Antrag zur Sitzung der Bezirksvertretung Porz am 09.12.2021

hier: Planungsänderung Parkplatzumgestaltung Kellereiweg, Porz-Eil

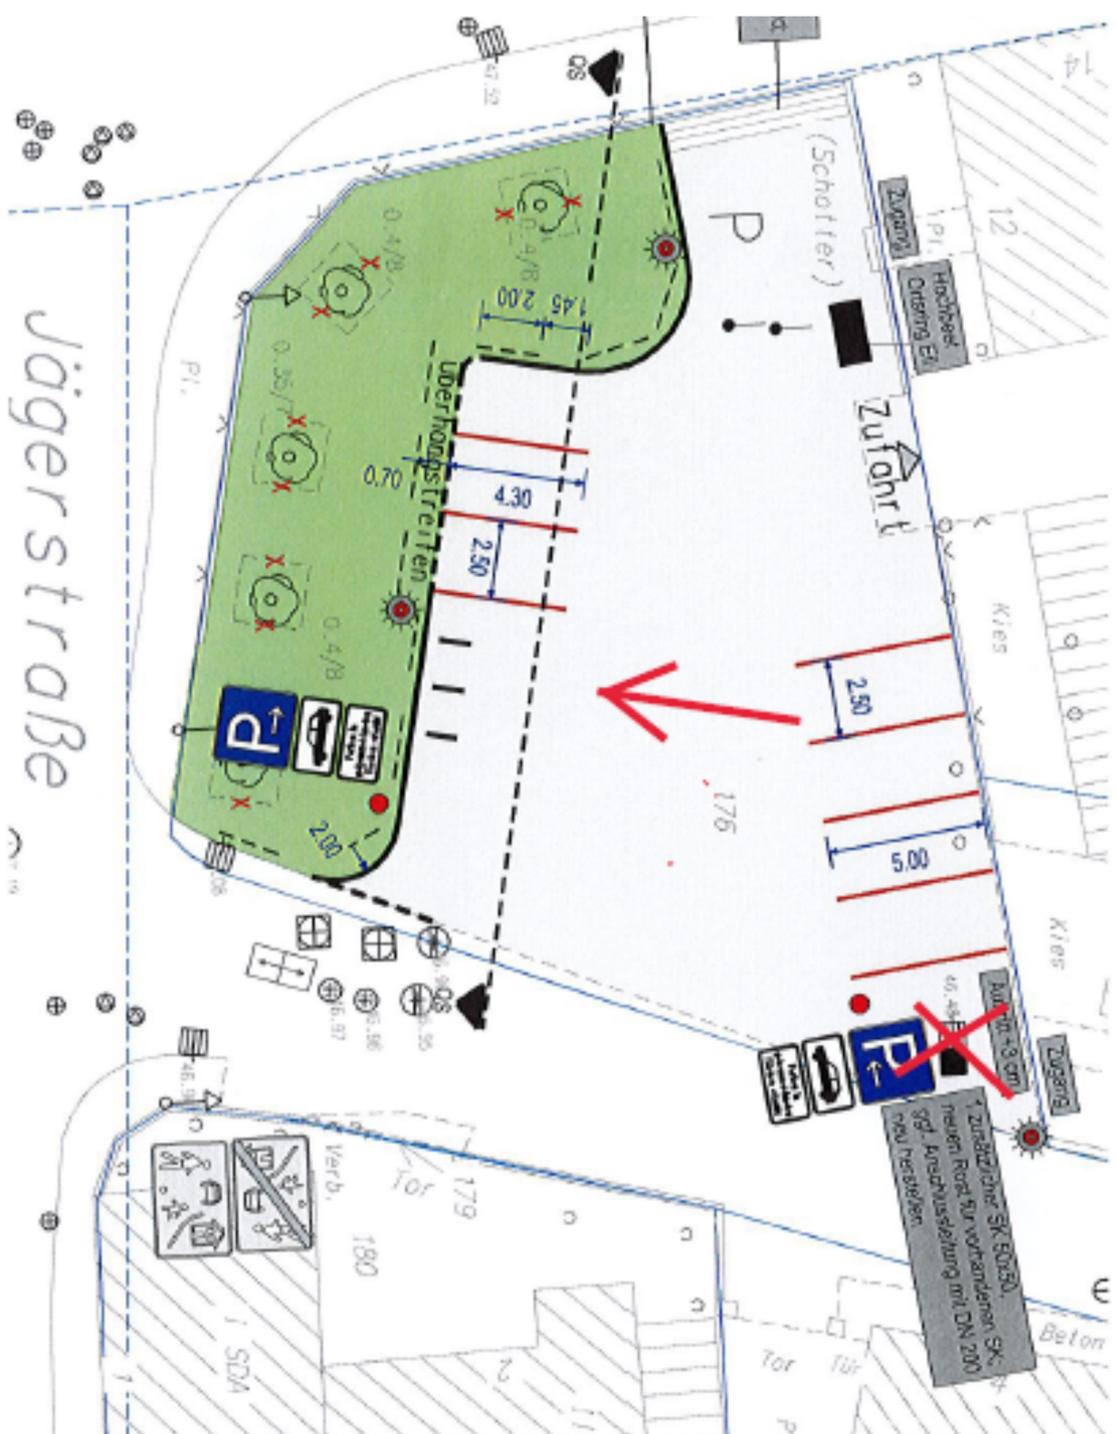
Die Planung ist dahingehend anzupassen, dass das Oberflächenwasser in eine zu schaffende Rigole im Bereich der Baumreihe geführt wird und dort den Platz entwässert (siehe anhängende Plandarstellung). Die Entwässerung in den Kellereiweg soll vermieden werden, sodass es dort bei Starkregenereignissen nicht zu Überschwemmungen kommt, da das Kanalnetz ohnehin überlastet ist.

Die Anzahl der geplanten Stellplätze ist zu erhöhen, damit den Anwohnern die jetzt vorhandenen Parkmöglichkeiten möglichst erhalten bleiben. Die Lage und Anordnung der neu vorgesehenen Fahrradnadeln muss dazu geändert werden.

Im Rahmen eines Fachgespräches am 30. September 2021 wurde durch die Verwaltung der derzeitige Planungsstand vorgestellt. Dieser sieht vor, dass die Parkplatzanzahl erheblich reduziert, die Fläche versiegelt und das Gefälle in Fließrichtung Kellereiweg zu einem zu schaffenden Einlauf geführt wird.

Diese Planung ist inakzeptabel.

Die Bezirksvertretung beauftragt die Verwaltung die bisher vorgenommenen Planungen zu überarbeiten und erneut vorzulegen.
